Technická komise FAS AČR

TECHNICKÝ DOTAZ

Číslo dotazu	015/2018
Přijato	28. 01. 2018
Odovězeno	30. 01. 2018

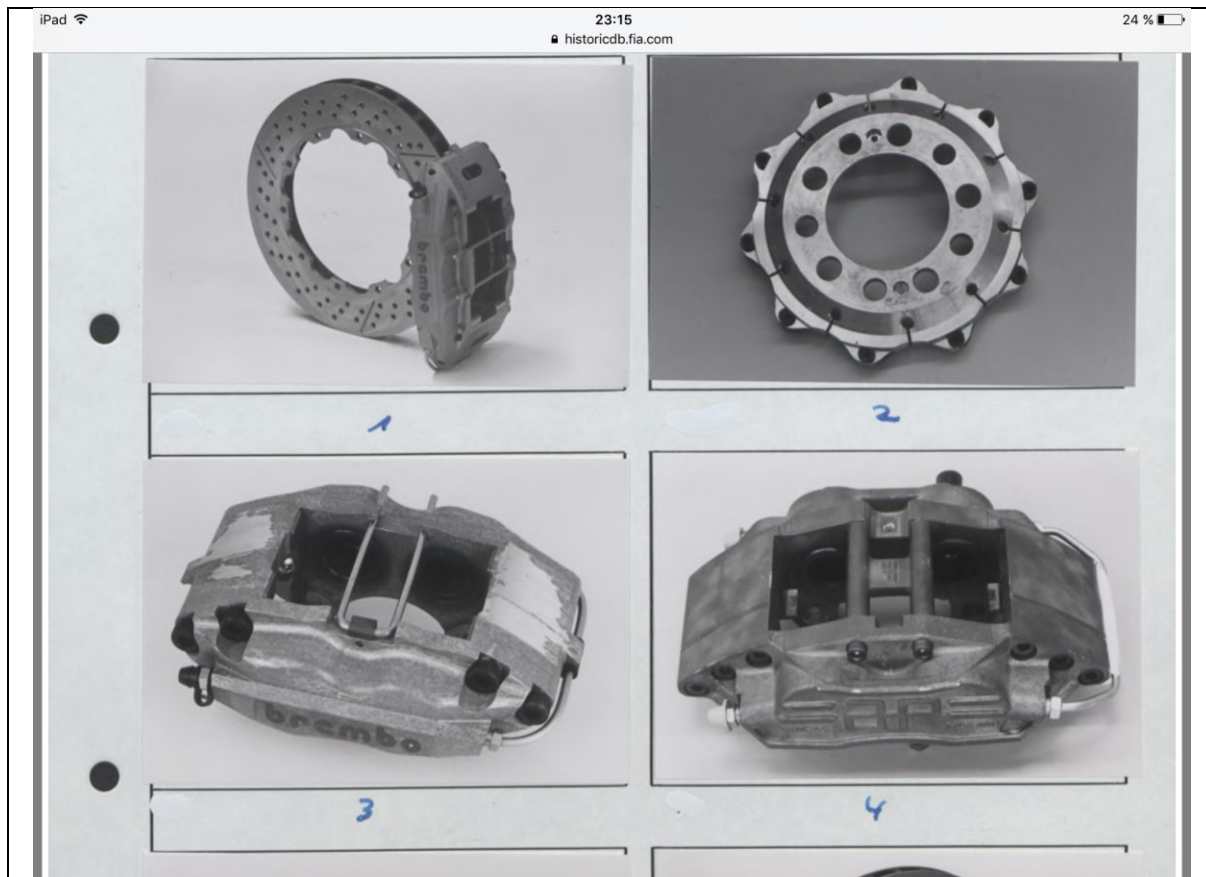
v homologaci 01/01VO st. 3 jsou fotografie brzdových kotoučů. Jsou jen vrtané a vrtané + drážkované. Výrobce stále nabízí kotouče přesně dle rozměrů v homologaci, ale pouze ve variantách hladké, nebo drážkované (8 rovných drážek). Je možné požit kotouč pouze drážkovaný, nebo je nutné nechat ho provrtat?

kotouče musí odpovídat příslušnému homologačnímu listu svými rozměry i provedením.
